**RELATÓRIO DE FISCALIZAÇÃO AGENERSA/CASAN Nº 302/2025**

| <b>UNIDADE/OBRA FISCALIZADA</b>             | ESTAÇÃO DE RESERVAÇÃO (ERES) 158 - JARDIM MERITI                                    |              |   |
| <b>OBJETIVO DA FISCALIZAÇÃO</b>             | Avaliar condições estruturais, operacionais e sanitárias do reservatório            |              |   |

Foto 5: Datalogger

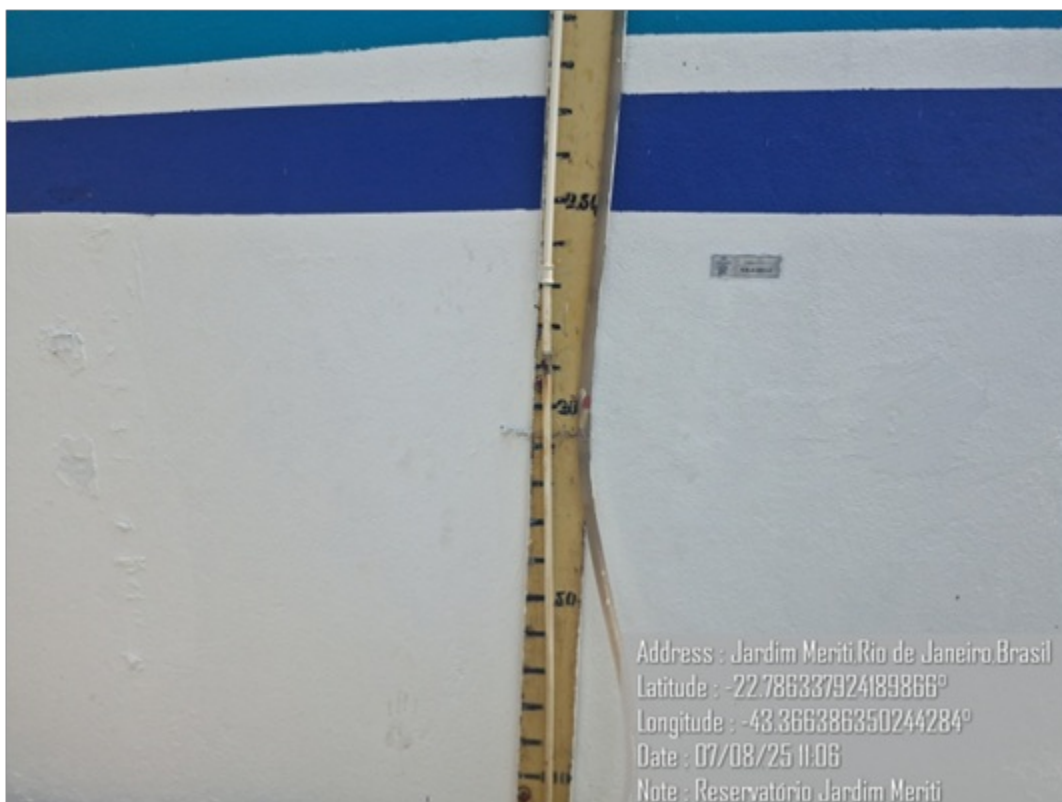
Monitoramento de vazão através de datalogger instalado na chegada, informações enviadas ao CCO, há uma régua de nível no local que estava marcando 2,00 m (fotos 5 e 6) ;
